Lorentzweiler, le 01/07/2024

- Betreff: Stellungnahme der Gemeinde Lorentzweiler im Rahmen des öffentlichen Beteiligungsverfahrens zum Projekt « 380 kV » von CREOS in den zwei Teilabschnitten:**
- **Modernisierung der Hochspannungsinfrastruktur auf dem Teilabschnitt Bofferdange – Aach (D) - 3155**
 - **Modernisierung einer Hochspannungsinfrastruktur auf dem Teilabschnitt Bofferdange – Bertrange - 3154**

- Illustrationen zur Variante Kléngelscheier-Nord

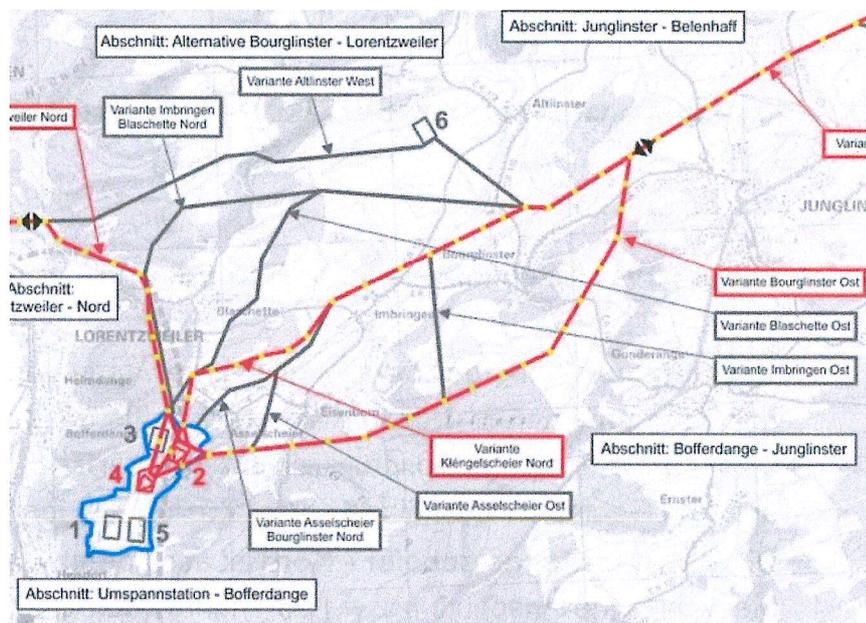
- Nach Untersuchung der Detailanalysen der Varianten **Bourglinster - Ost** und **Klégelscheier - Nord** im Abschnitt Bofferdange – Junglinster, hatte sich der Gemeinderat ausdrücklich **für die Variante Bourglinster - Ost**, auf dem Gebiet der Gemeinde Lorentzweiler, ausgesprochen.
- Die Variante **Klégelscheier - Nord** ist aus Lorentzweiler Sicht (Schutzgut Mensch / Quellenschutz / usw.) durch ihre Nähe zur Ortschaft Blaschette und der Siedlung Klingelscheuer, absolut zu **verwerfen!**
- Bei der Variante **Klégelscheier - Nord** liegen einige Maststandorte (BA83/84BJKL) in einer Quellenschutzzone ZPS III sowie im Einzugsgebiet der Quelle „Wäissbaach“ und die erforderliche Distanz zu den Grundwasserleitern kann nicht eingehalten werden. Auch aus diesem Grund ist diese Variante auszuschliessen.

b) Varianten für die Umspannanlage

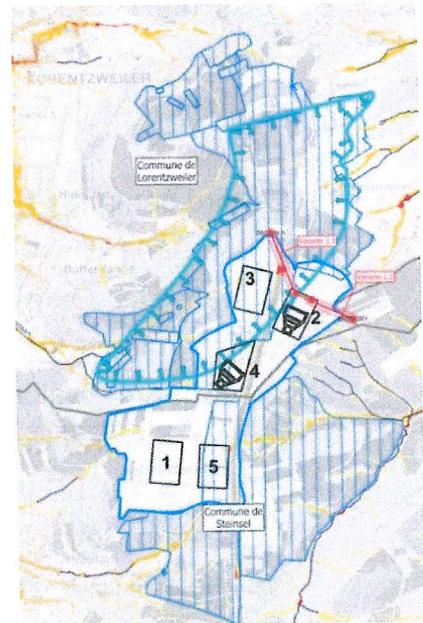
- Das **Umspannwerk soll als gekapselte Anlage** konzipiert werden, um dadurch den Flächenverbrauch und die Geräuschbelästigung zu mindern.
- Der Gemeinderat fordert des Weiteren die Erstellung einer Detailplanung betreffend die Abfuhr des Oberflächenwassers und das Anlegen einer Dachbegrünung der Anlagen-Gebäude des Umspannwerkes.

- Die detaillierten Prüfungen der Varianten 2 und 4 der im Rahmen des Projektvorhabens konzipierten Standorte für die neue **Umspannanlage** mit ihren Anschlussvarianten erlaubt eine bessere Wirkungsprognose dieser Standorte.

- Die **Varianten 2.1** und **4.1** werden **ausdrücklich verworfen**, da diese an die Leitungsvariante **Klängelscheier - Nord** anbinden, welche, wie schon unter Punkt a) erwähnt, ausdrücklich zu verwerfen ist.

- Die **Variante 2.2** ist zu befürworten, da diese an die Leitungsvariante **Bourglinster - Ost** anschließt, welche vom Gemeinderat empfohlen wird. Durch ihre Nähe zur Ortschaft Asselscheuer, ist diese Variante allerdings auch nicht bedenkenlos und kann eine mögliche Lärmbelästigung für die Einwohner darstellen.

- In seiner Stellungnahme vom 20. Februar 2024, hatte sich der Gemeinderat gegen die **Variante 4.2** ausgesprochen, da diese teilweise in das Trinkwasserschutzgebiet übergreift. Da sie aber in größere Distanz zur Ortschaft Asselscheuer liegt und das Landschaftsbild des Plateaus weniger stark beeinträchtigt, stellt diese Variante eine mögliche Alternative zu 2.2 dar. Allerdings muss gewährleistet sein, dass das Einzugsgebiet der Quelle „Wäissbaach“ nicht beeinträchtigt wird und die Quelle nicht negativ beeinflusst wird. Andernfalls die Gemeinde für den Verlust der Trinkwassermengen der „Wäissbaach“ entschädigt werden müsste.

- Die Analyse des **Zufahrtsweges zur Umspannstation (2.2 / 4.2)**, sowohl während der Bauphase als wie bei Betrieb bzw. Wartung der Anlage muss in Zusammenarbeit mit der Gemeinde Lorentzweiler erfolgen. Auch eine direkte Anbindung der Anlage an die Autobahn sollte untersucht werden.

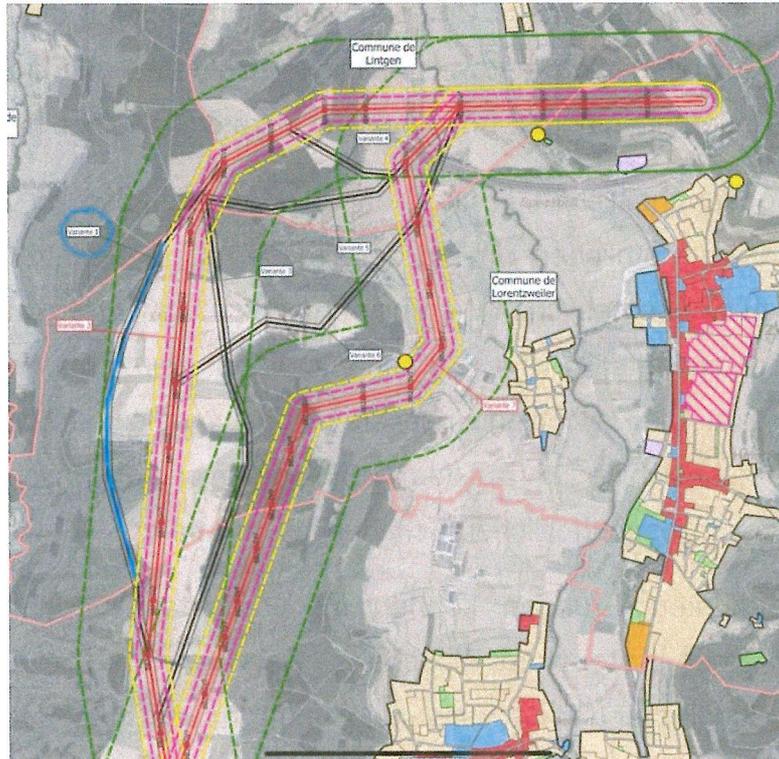
- Es wird bemängelt, dass für den Abschnitt **Alzettetal – Steinseler Plateau** neben den Varianten 2 und 7 keine anderen Varianten näher untersucht wurden. Der Gemeinderat von Lorentzweiler hatte sich in seiner ersten Stellungnahme für die **Variante 1**, welche auf dem Hünsdorf - Steinseler Plateau am Waldrand entlangläuft, ausgesprochen und alle anderen Varianten verworfen. Trotzdem wurde diese nicht in die Detailanalyse aufgenommen. Daher fordern wir, dass die Variante 1 unbedingt wieder verstärkt in Betracht gezogen wird da diese Variante auf dem Hünsdorf – Steinseler Plateau aus unserer Sicht alternativlos ist!

- Die **Variante 2** verläuft quer über das Plateau. Dies bewirkt nicht nur die Zerstörung einer bis jetzt unberührten Landschaft und des Naherholungsgebietes. Sie beeinträchtigt auch das Projekt „Bau von 2 Windkraftanlagen auf dem Hünsdorf – Steinseler Plateau“, für das die Umwelt-Studien schon in Ausarbeitung sind.

- Die **Variante 7** verläuft durch das unberührte Seitental „Baachlach“ welches ebenfalls als Naherholungsgebiet dient. Ausserdem führt die Trasse nahe an einem Pferdegehöft mit Wohnhaus, sowie an Tierställen

- Da beide Varianten 2 und 7 starke Auswirkungen auf das Landschaftsbild haben werden, kann keine der beiden überzeugen und sind zu verwerfen.

Von vielen Bürgern befürwortete Trassenführung (grün eingezeichnet):

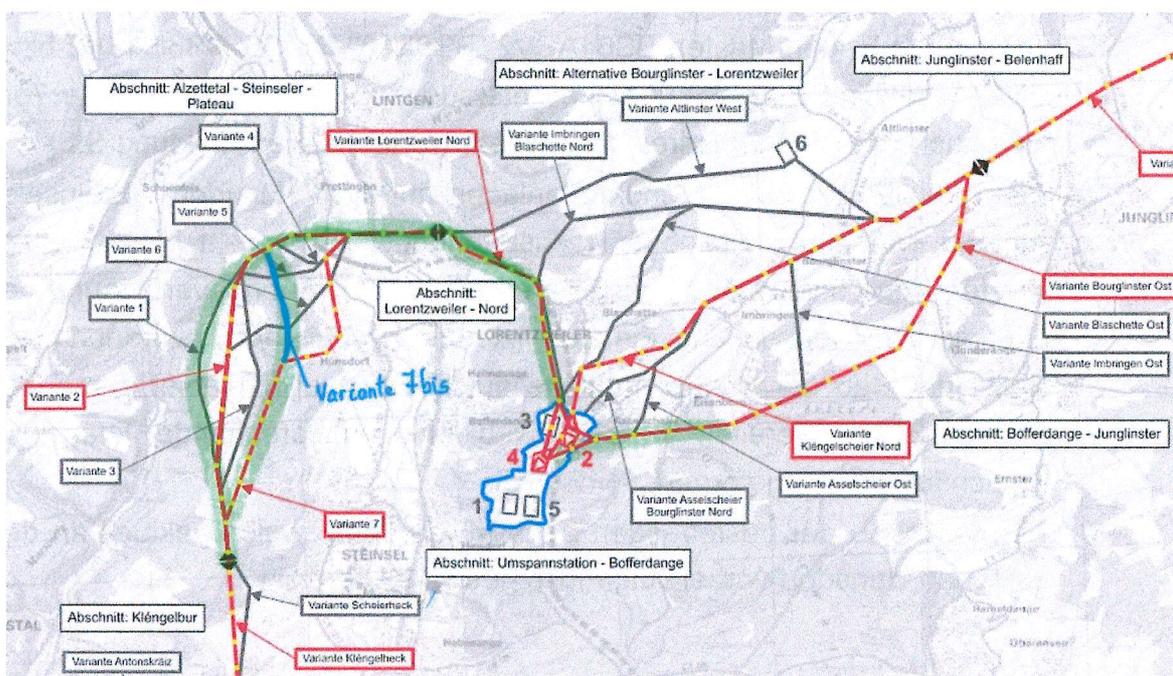
- Es könnte eine alternative Trasse zur Variante 7 ausgearbeitet werden, welche weniger Auswirkungen auf das Schutzgut Bevölkerung und Gesundheit des Menschen sowie das Landschaftsbild hätte, besonders im Bereich Umgehung von Hunsdorf („Baachlach“). Eine Verbindung zwischen z.B. den Masten BB64ASV2, BB65ASV2 oder BB66ASV2 bzw. BB17ASV7 und BB23ASV7 sollte untersucht werden. Eine Variante 7bis wird auch von vielen unserer Bürger befürwortet (siehe Abbildung S.8).
